SØKORTRETTELSER 14

CHART CORRECTIONS

Rettelse nr. / Correction No 93 - 96

Sekortrettelser / Chart Corrections 14/2002

Side 192 - Middelfart Havne

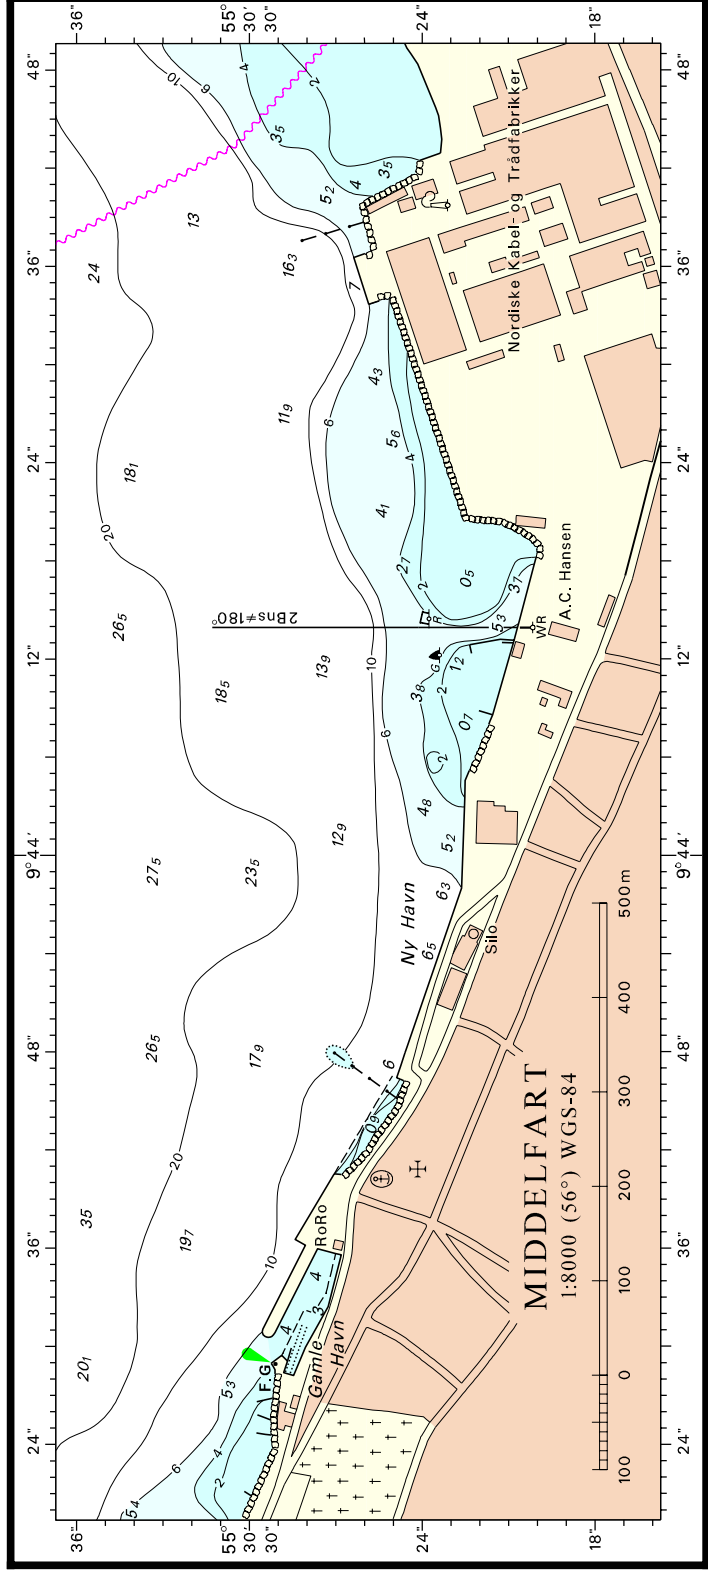
Erstat planen med medfølgende nye
plan.
